MINISTÈRE DE LA JUSTICE Bureau de l'Immobilier Judiciaire Parisien et de l'Administration Centrale

Audit sur les installations de courant fort HT/BT

Les Fermes de Russey
60117 Russey-Bémont

Indice	Dossier n°	Date	Modifications ou étapes
V1.0	1D23154	Avril 2024	Audit – Installation HT/BT

Fuite d'huile du transformateur

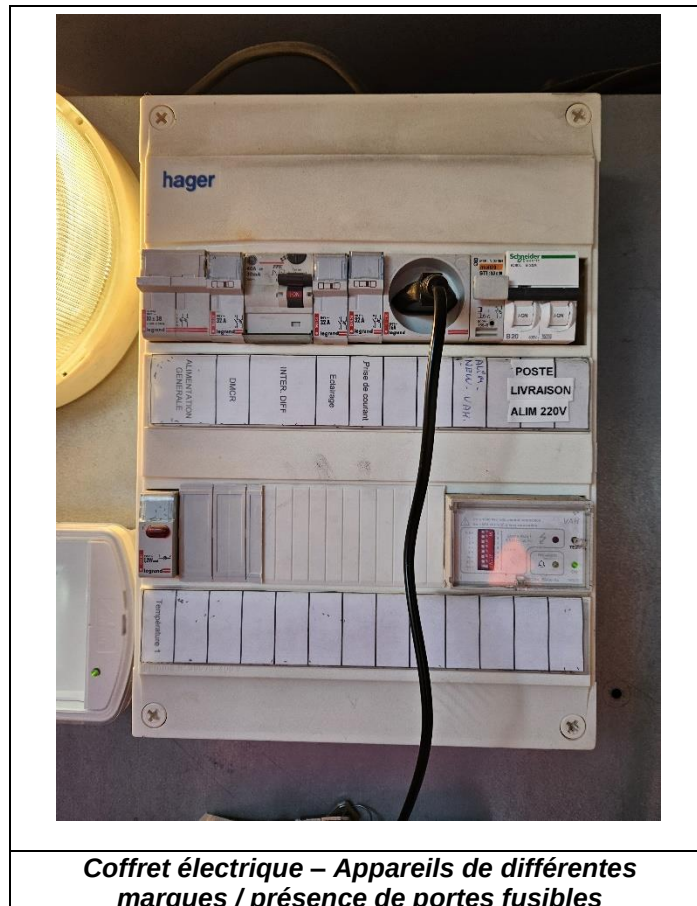
- Afin d'éviter tout risque de surchauffe du transformateur par la perte d'huile constatée, nous préconisons son remplacement.

Huile dans le bac de rétention

Câbles non raccordés

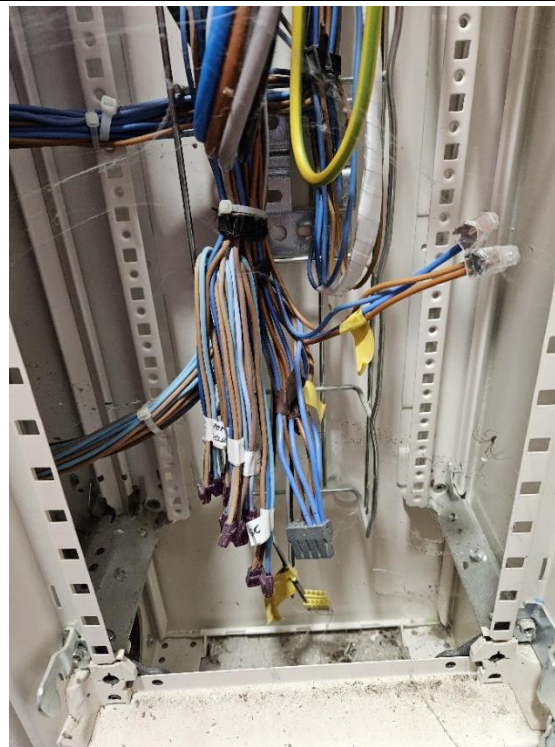
- Conformément à l'article 7.8.3.2 de la norme NF EN IEC 61439-1, nous préconisons le câblage sur bornes fixes de la filerie non raccordée ou raccordée à un dispositif provisoire.

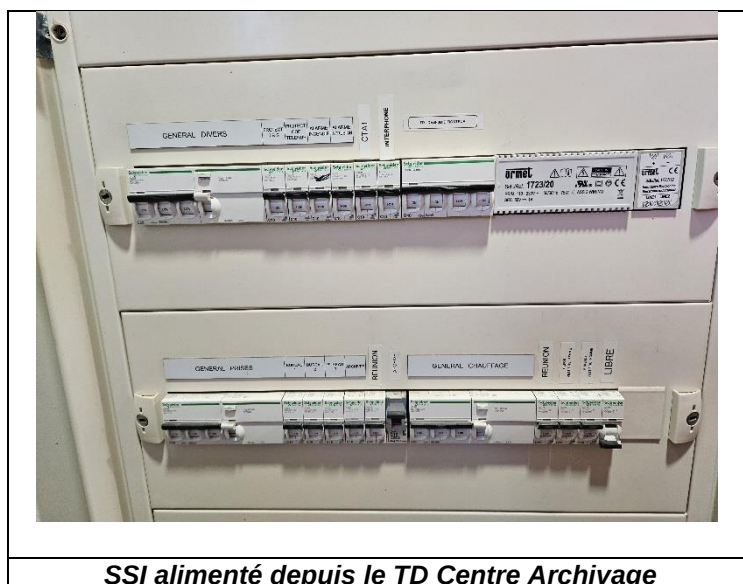
- Conformément à l'article 6.1 de la norme NF S61-970, l'alimentation du Système de Sécurité Incendie devra être réalisée depuis l'amont de l'arrivée générale du TGBT. Le départ actuel dans le TD Centre Archivage sera réutilisé ou conservé comme réserve.

La partie haute a été découpée sur place pour permettre le passage des câbles mais aucune protection n'a été installée par la suite

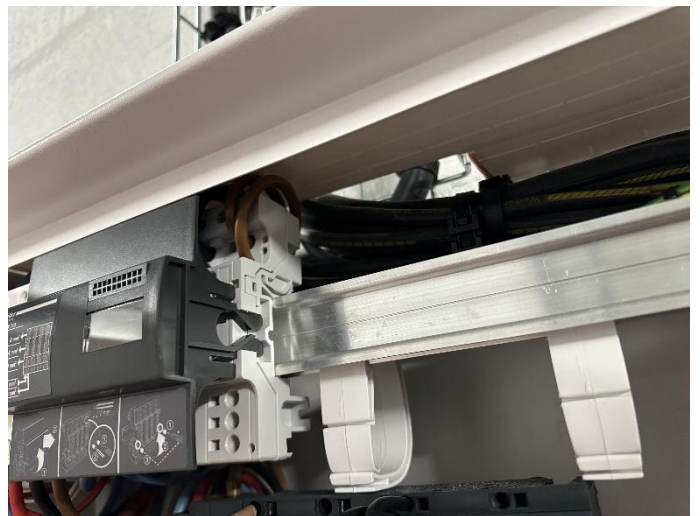
- Afin d'assurer un IP2x en partie haute du TD, nous préconisons l'ajout de plaques passe-câbles plastiques à découper précisément autour de l'entrée des câbles.

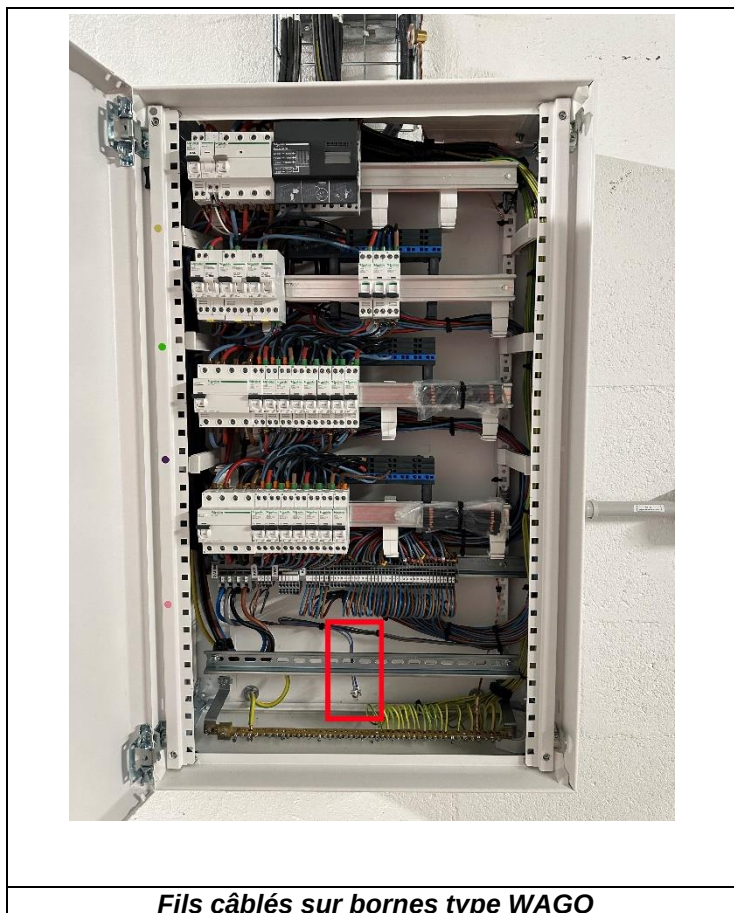
- Conformément à l'article 7.8.3.2 de la norme NF EN IEC 61439-1, nous préconisons le câblage sur bornes fixes de la filerie raccordée à un dispositif provisoire.

Mesure d'éclairage dans la cellule n°2.

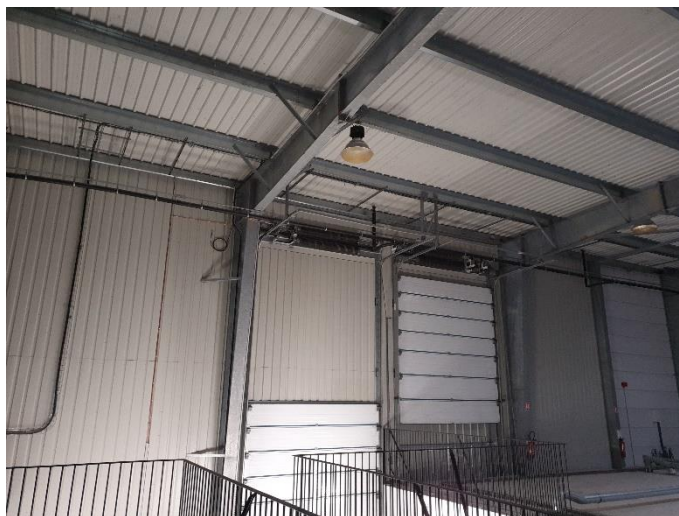
- Afin de respecter un niveau d'éclairement de 75lux et une uniformité de 0,4 dans la mezzanine et dans la cellule n°2, nous préconisons le remplacement des luminaires actuels par des luminaires LED basse consommation à haut rendement.

***Gamelles avec ampoules au sodium dans la cellule
n°2.
Certaines ne fonctionnent plus.***

Pas de BAES en mezzanine

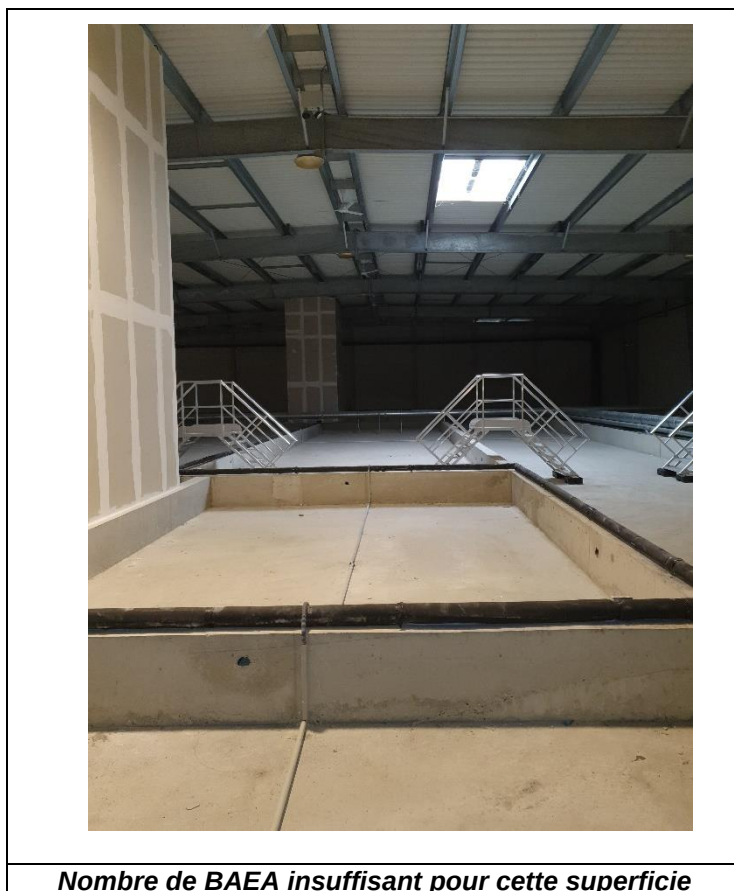
- Il conviendra d'ajouter des BAES dans la mezzanine tous les 15m, à chaque changement de direction, à chaque obstacle et au changement de niveau.

- Nous préconisons l'ajout de BAEA au niveau de la mezzanine afin d'obtenir un éclairage de minimum 5 lumens/m².

Nombre de BAEA insuffisant pour cette superficie

BAES uniquement au-dessus des sorties dans la cellule n°2

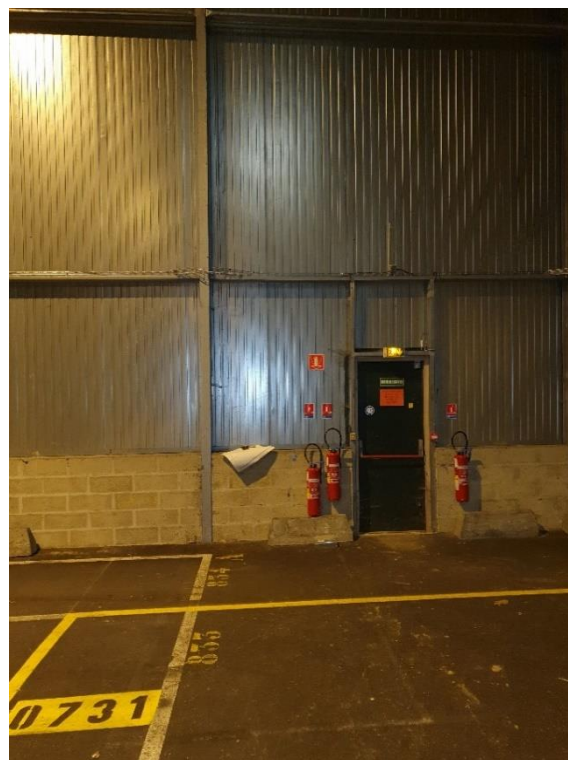
- Dans les cellules n°2 et 3, les BAES seront ajoutés en fonction des dispositions prises pour les rangements tous les 15m maximum et à chaque changement de direction.

BAES uniquement au-dessus des sorties dans la cellule n°3

Aucun BAPI n'est installé à proximité du TGBT

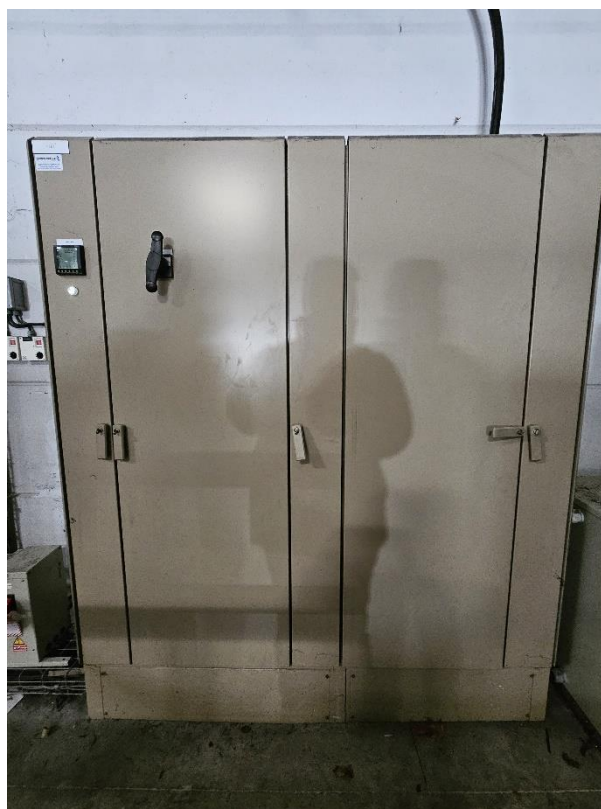
- Il conviendra d'ajouter un BAPI à proximité du TGBT.

Aucun BAEA dans la cellule n°3.

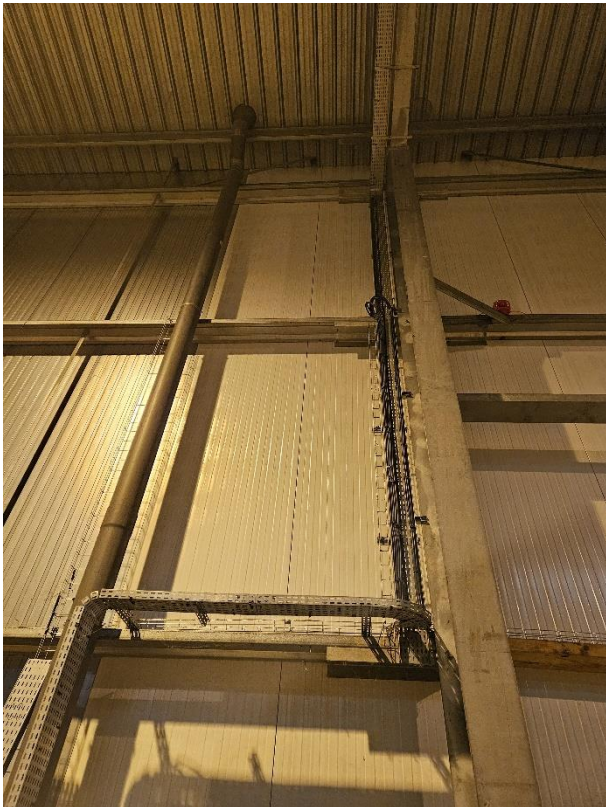
- Aucun BAEA n'est installé dans la cellule n°3. Nous préconisons leur installation afin d'obtenir un éclairage de minimum 5 lumens/m².

Chemins de câbles sans cuivre nu circulant sur toute la longueur et sans connexions (proche de l'Armoire Hall 03)

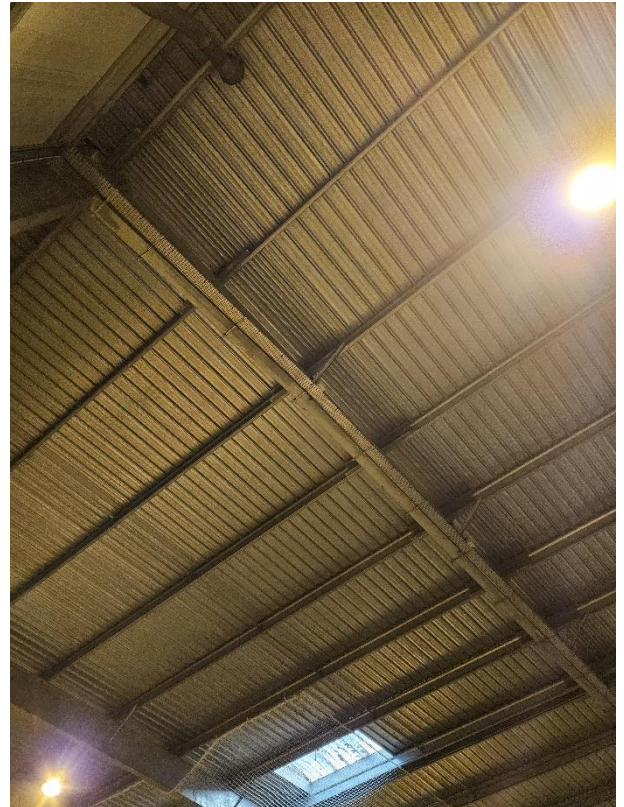
- Dans la cellule n°3, conformément à l'article 6.7.2.4 de la norme UTE C15-900, nous préconisons l'ajout d'un conducteur de protection en cuivre nu circulant sur l'intégralité des chemins de câbles ainsi que la réalisation des connexions nécessaires entre les différents chemins de câbles et au maximum tous les 15 mètres.
